Club de Tenis La Paz

# ACTA

ACTA No. 01/2023	REUNIÓN INFORMATIVA DE ACLARACIÓN
PROCESO DE CONTRATACIÓN:	"CONSTRUCCION CANCHAS DE TENIS – SEDE HUAJCHILLA"
FECHA :	01 de Agosto de 2023

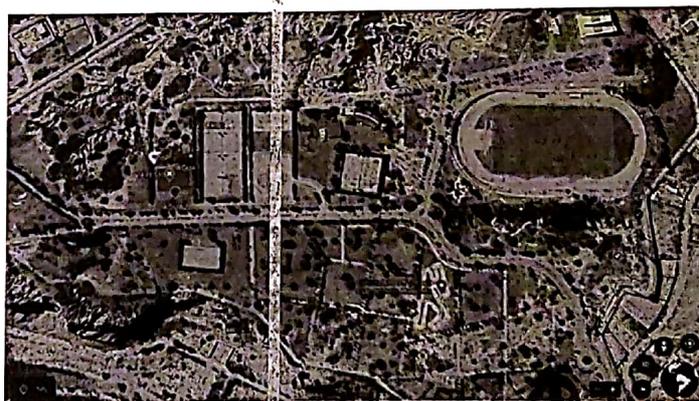
15) Se requiere plano de cámaras de inspección

*R.- Referirse a la respuesta de la pregunta N°7.*
